### ITINERARIO NAPOLI – BARI RADDOPPIO TRATTA CANCELLO-BENEVENTO II LOTTO FUNZIONALE FRASSO TELESINO – VITULANO 1° LOTTO FUNZIONALE FRASSO TELESINO- TELESE

Relazione Tecnica Perizia Comparativa. Variante GA01

GA01 – GALLERIA ARTIFICIALE FONDO VALLE ISCLERO

Figura 2: Trincea di varo della GA01 prevista in Progetto a Base Gara – FASE 2 (a sinistra); manufatto ferroviario esistente della linea storica Caserta-Foggia in esercizio (a destra); sovrapposizione con il tombino esistente tipo Armo rinvenuto in sopralluogo.

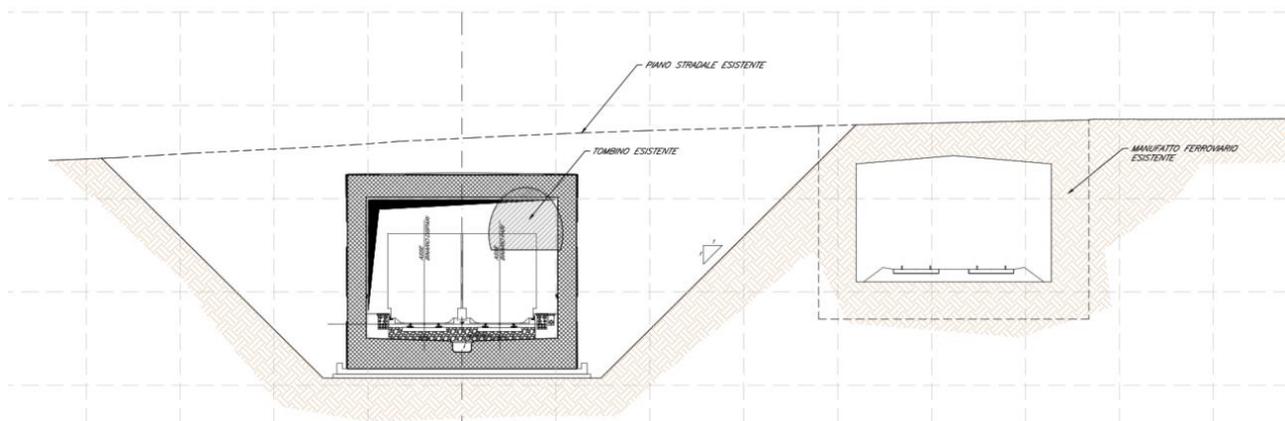
Il fatto nuovo che ha indotto a ripensare entrambe le soluzioni progettuali sopra descritte è il rinvenimento nel corpo del rilevato stradale, di un tombino in lamiera ondulata a sezione ellittica, tipo ARMCO (si veda in Figura 4), di dimensioni ragguardevoli e disposto quasi in asse alla nuova sede ferroviaria in progetto. Tale rinvenimento è avvenuto nel corso del sopralluogo tecnico dell'Appaltatore condotto in data 06/11/2019 e del quale è stato reso noto a Codesta Stazione Appaltante in data 10/11/2019 attraverso la trasmissione della nota di sopralluogo Ns. Rif. U03402/NS0001/0019. Il rinvenimento è stato possibile a seguito del disboscamento e della pulizia delle scarpate dello Svincolo, condotto da altro Appaltatore incaricato da RFI dell'esecuzione della Bonifica da Ordigni Esplosivi.

Figura 11: Sezione Trasversale

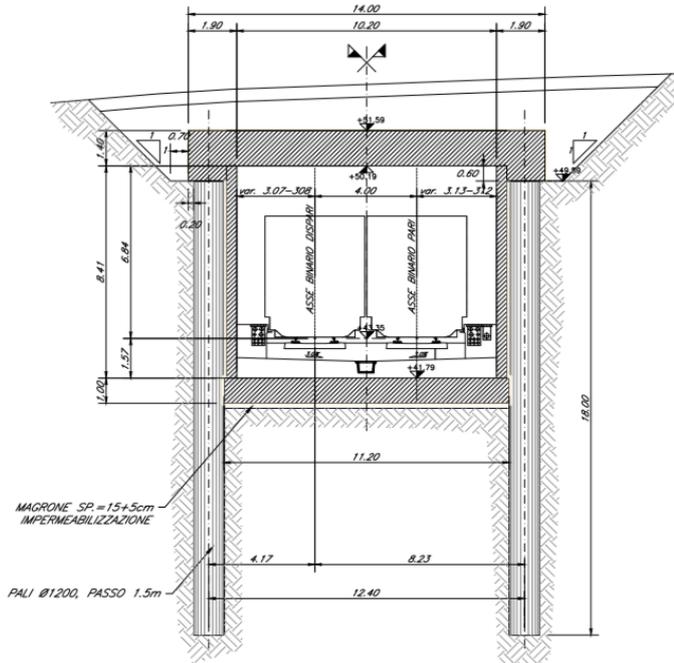
La proposta definisce una geometria molto simile a quella del Progetto Definitivo, infatti una volta completato il rivestimento interno la geometria sarà analoga a quella del monolite a spinta. Per la realizzazione dell'opera si sono però utilizzati pali di diametro  $\Phi 1200$  mm e interasse 1,5 m e altezza 18m. Nella parte centrale dell'opera si è provveduto alla realizzazione di una soletta di copertura, che collega i pali tra loro e consente il passaggio dei veicoli con parzializzazione del traffico ("sezione scatolare"). Nelle zone di ingresso e uscita della struttura, la soletta di testa non è più necessaria ed i pali restano a sbalzo ("sezione ad U"). Anche per questi tratti sono stati utilizzati in continuità pali di diametro  $\Phi 1200$  mm e interasse 1,5 m e altezza variabile.

- Pali  $\Phi = 1200 \text{ mm}$
- Interasse Pali  $i_p = 1.50 \text{ m}$
- Soletta di copertura  $s_c = 1.40 \text{ m}$
- Soletta di fondazione  $s_f = 1,10\text{m}$
- Rivestimento laterale  $s_r = 0,40\text{m}$
